PRODUCT NEWS

REVISIE DEURHENDEL VAN DE NEVENDEUR BIJ VX25

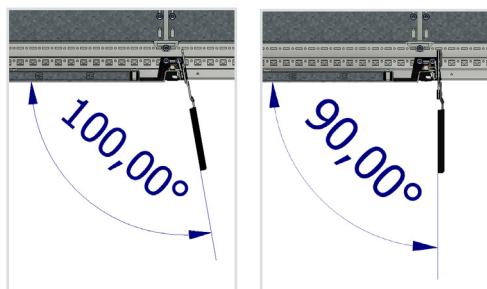
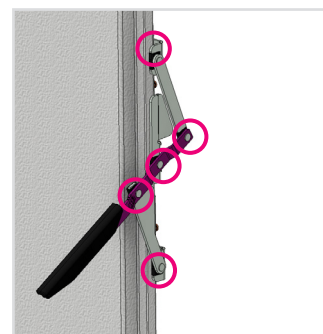
Naar aanleiding van de feedback vanuit de markt met betrekking tot de deurhendel van de nevendeur bij de dubbeldeurs VX25-kasten, krijgt deze deurhendel een revisie en zal deze binnenkort uitgevoerd worden in de verbeterde versie!

De vernieuwde deurhendel om de nevendeur te openen, heeft een verbeterde handling en stabiliteit.

Verbetering van de koppelingsverbindingen welke resulteert in een verbeterde soepelheid van het vergrendelingsmechanisme. Deze wijziging wordt sinds eind 2020 al toegepast in productie.

Verbeterde positionering van de handgreep van een ietwat schuine positie naar een positie die recht op de operator is uitgelijnd. Hierdoor staat de hendel bij het openen loodrecht op de deur en beweegt dus direct in de richting van de sluitbeweging.

Gebruik van sterker materiaal voor de hendel van het sluitmechanisme.

De implementatie en uitvoering in productie is voorzien vanaf midden april.
